「台南市政府建造執照及雜項執照簽證項目抽查復核小組」

104 年第一次會議提案 提案單位：社團法人台南市建築師公會

北向立面圖

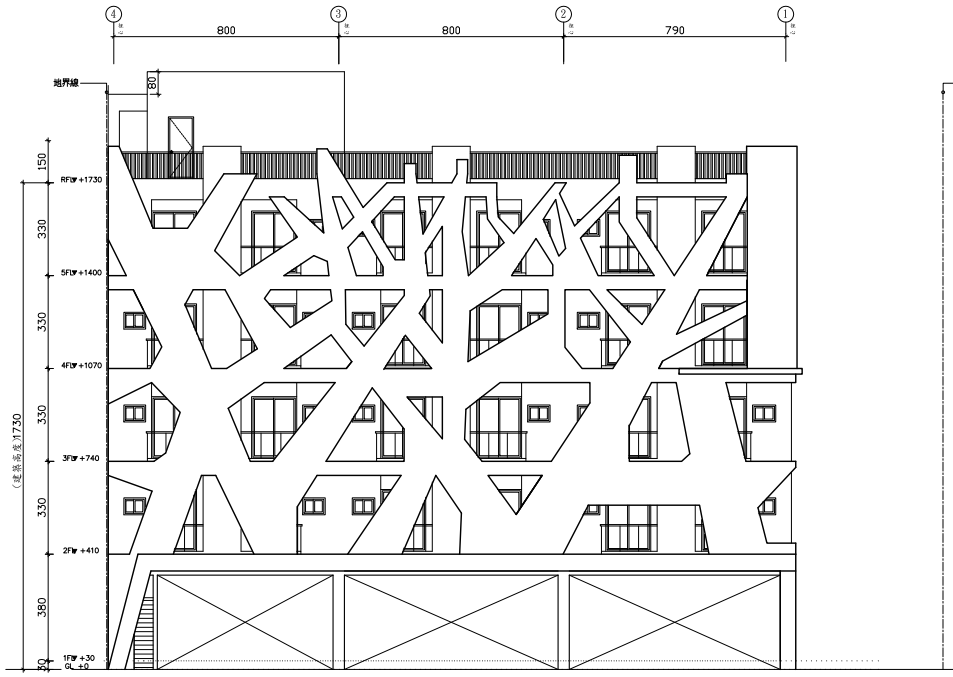
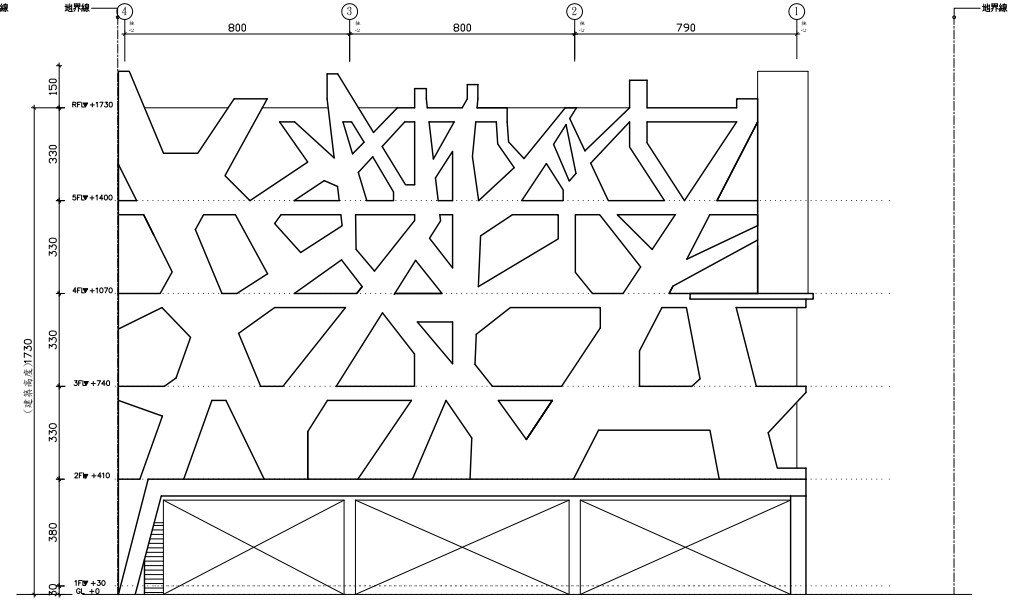
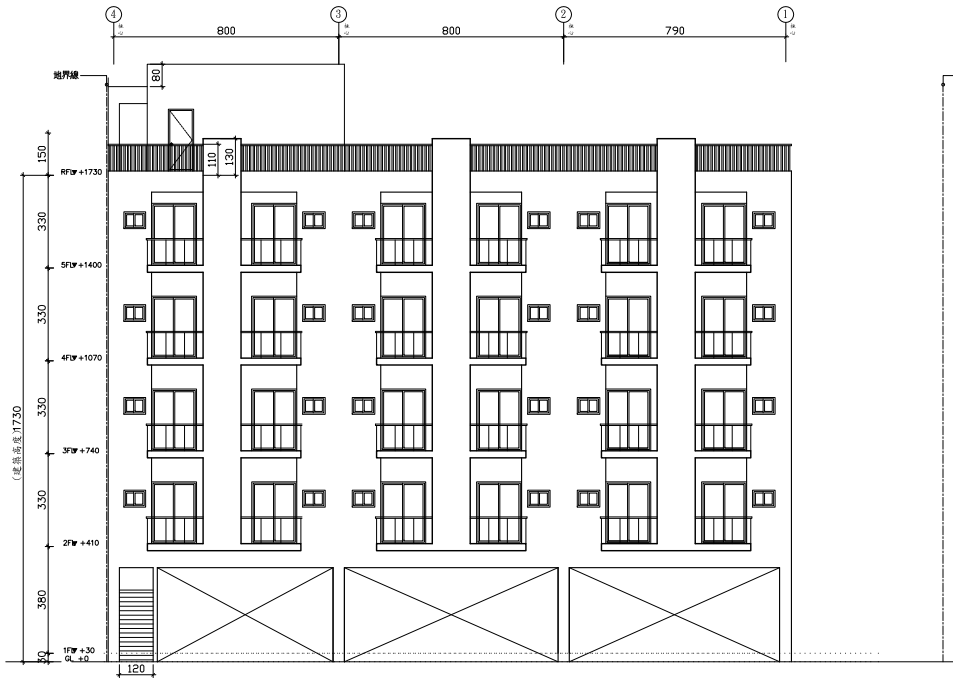
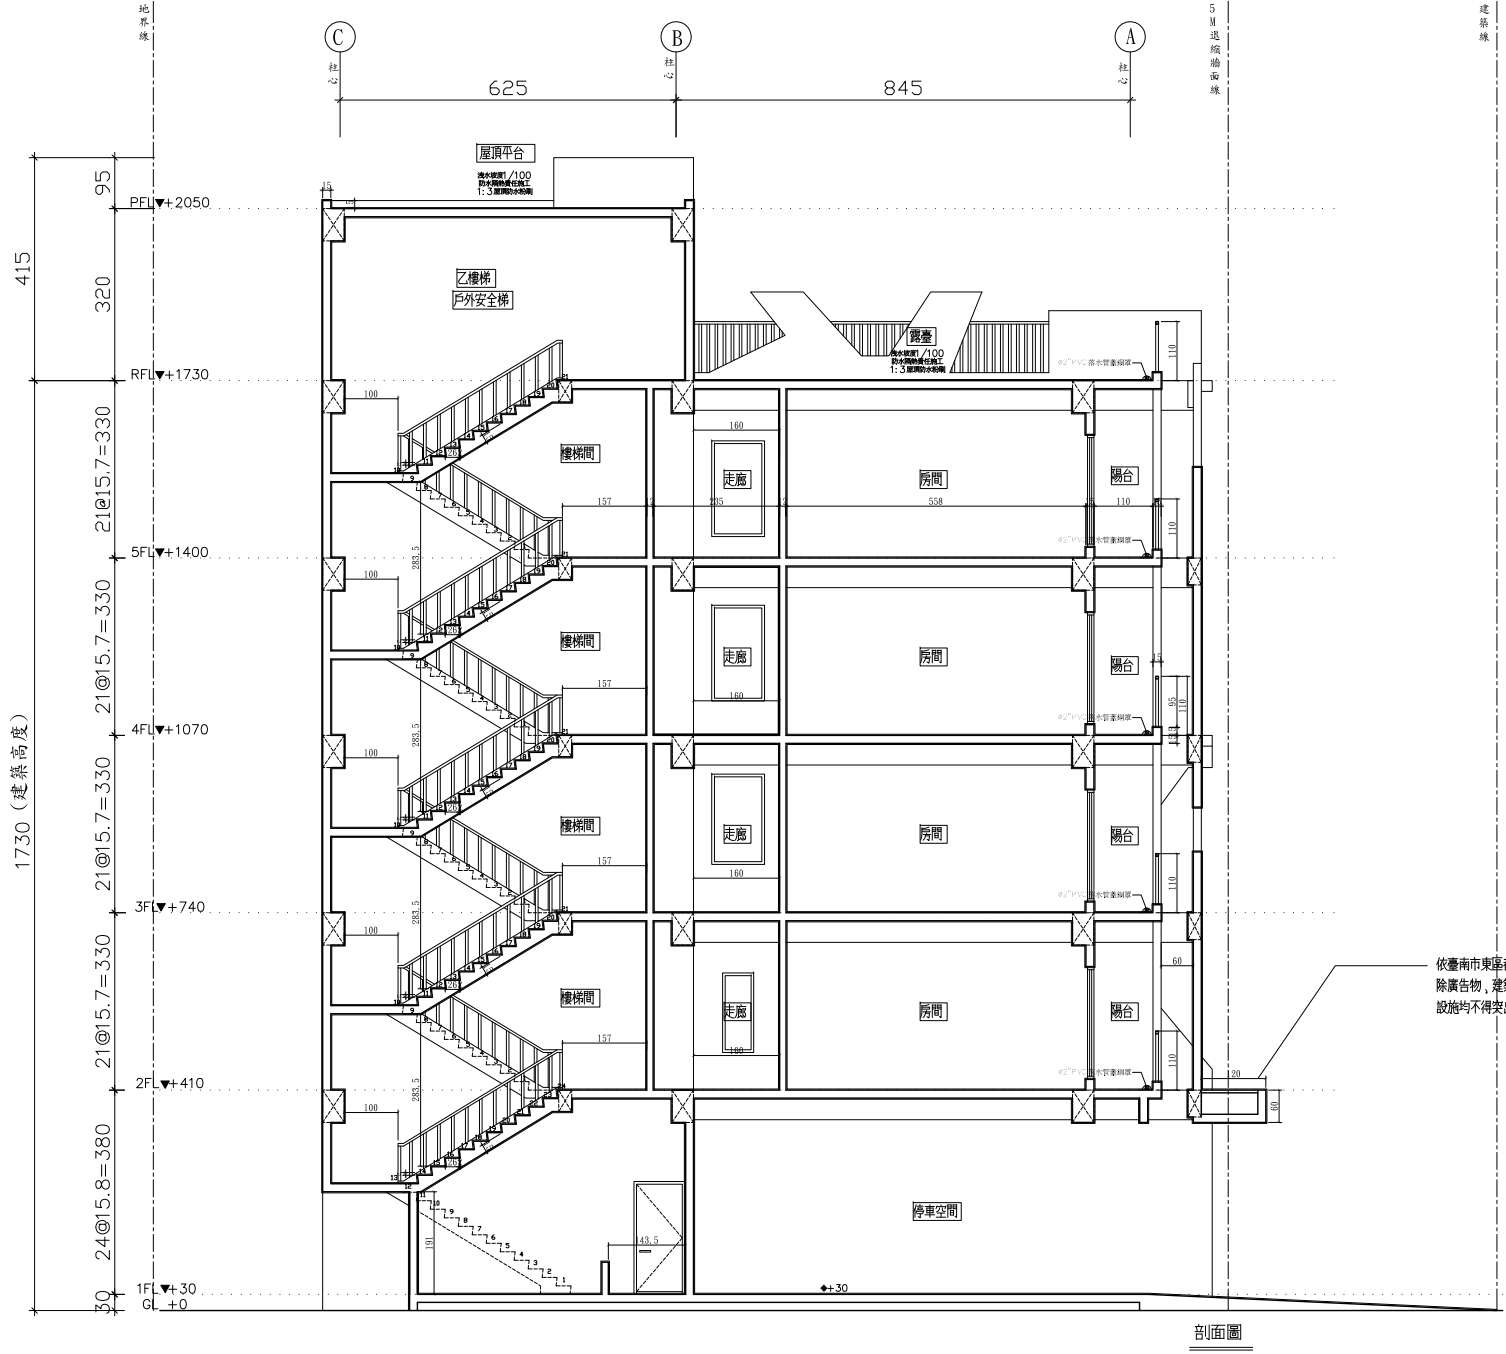
提案七：RC造型牆是否應計入面積? (提案人:李育聰 建築師)

一、本事務所在善化區 LM 特區有一類似設計案件，建物立面有一 RC 造型牆，該案經過都審程序、建管二股審查、使管審查通

- 二、今本事務所在東區自由段設計一個同樣造型建物，於104/01/21 於建管一股與郭股長討論，郭股長認為無法延用善化區 LM 特區上述案例，RC 造型牆需申請或是否計入面積需經過法令研討決定(如附件二)

- 一、此造型牆模式比照在台南市善化區善新段 232 地號(經過都市設計審議，建照:102 南工造字第 04480 號)並以取得使用執照的案件。
- 二、該造型牆因為與外牆分開，所以不影響後面外牆及陽台的通風及開口檢討，且具美學考量設計，以個案方式同意比照上述案件，該造型牆不計入面積。

圖示 A

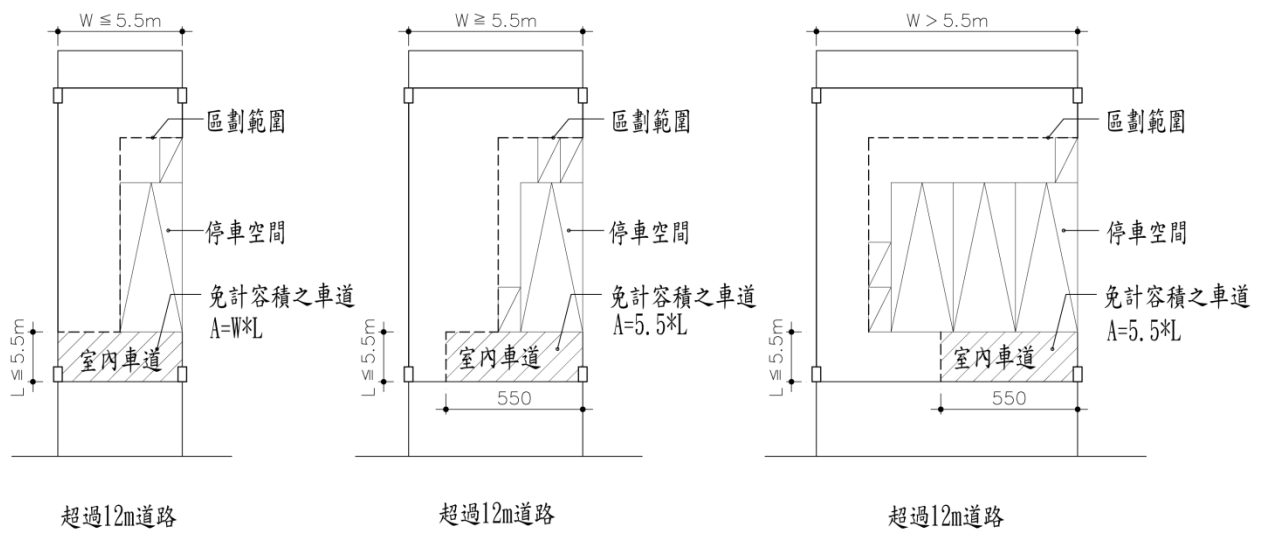
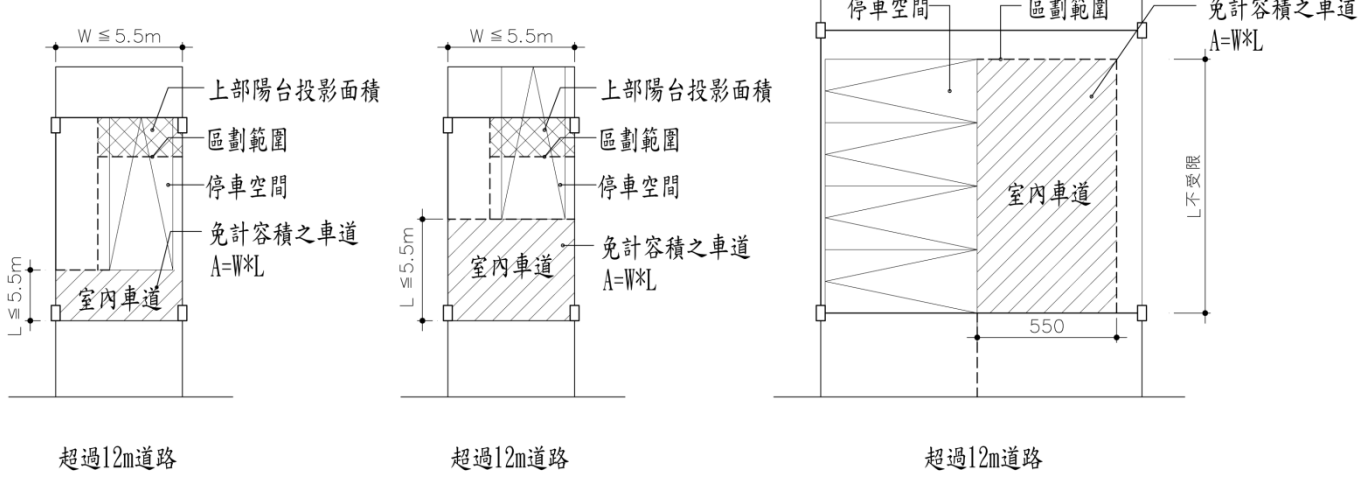
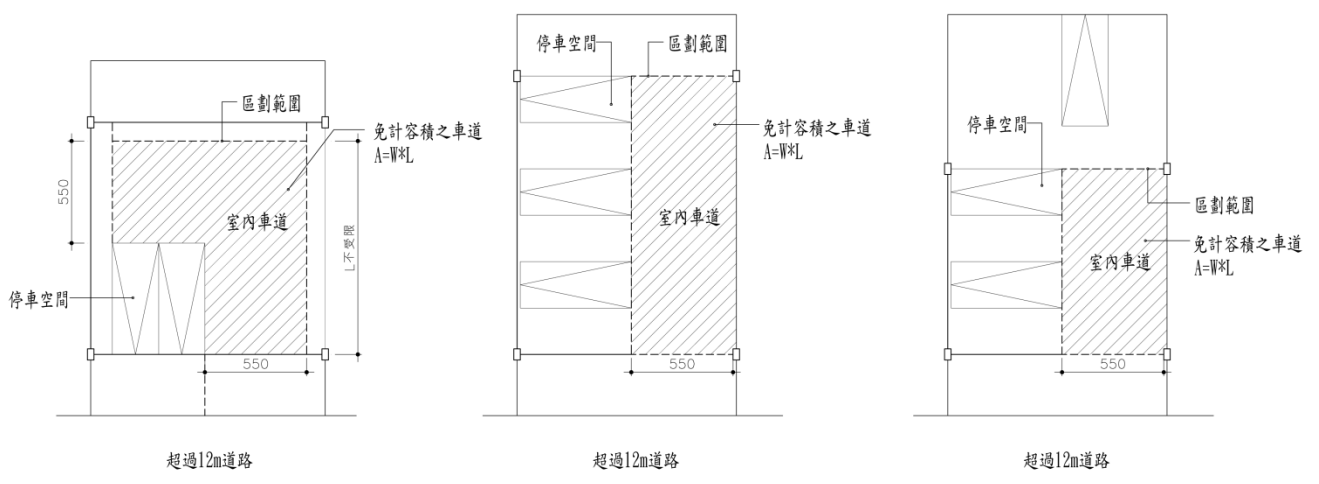
提案八：面臨超過十二公尺道路之連棟多戶透天住宅，其法定或私設之汽車設置於地面層者其汽車車道免計入容積執行疑義乙案，敬請 釋示。(提案人：台南市建築師公會)

- 一、依建築技術規則第 162 條第三款說明「建築物依都市計畫法令或本編第五十九條規定設置之停車空間、獎勵增設停車空間及未設置獎勵增設停車空間之自行增設停車空間，得不計入容積總樓地板面積。但面臨超過十二公尺道路之一棟一戶連棟建築物，除汽車車道外，其設置於地面層之停車空間，應計入容積總樓地板面積。」上所陳述，汽車車道可不計入容積面積。
- 二、面臨超過十二公尺道路之連棟多戶的透天住宅，停車空間以室內車道連接建築線者，此室內車道符合 162 條第三款之規定可免計容積，唯有關此車道之寬度或車道之長度的認定問題尚待討論。

一、為了讓車道之寬度合理性建議可定為 3.5 米至 5.5 米之間。

理由:1.單車道雖為 3.5 米寬，但一般透天住宅面寬為 5 米左右居多，所以車道寬度最大為 5.5 米，是為了方便圖面檢討和區劃之原由，當多車並排停車，為了避免執行上的混淆，仍建議車道最大寬度為 5.5 米為適或以併排車寬為準，如圖 A、B、C、D、E。

二、車道最大長度的爭議很多，為了避免紛爭，若停車採直接停放如圖 A、B、C、D、E 所示，仍建議車道以一個車身長度既 5.5 米內為適，也比較符合情理。

三、採車道式停車如圖 F、G 所示，車道之長度以實際停車所需的範圍認定為免計容積的空間，但車道寬度仍以小於等於 5.5 米為準。

四、如圖 H、I 情況特殊或車道過長有明顯不合情理時，提送法規會審查，採個案處理。
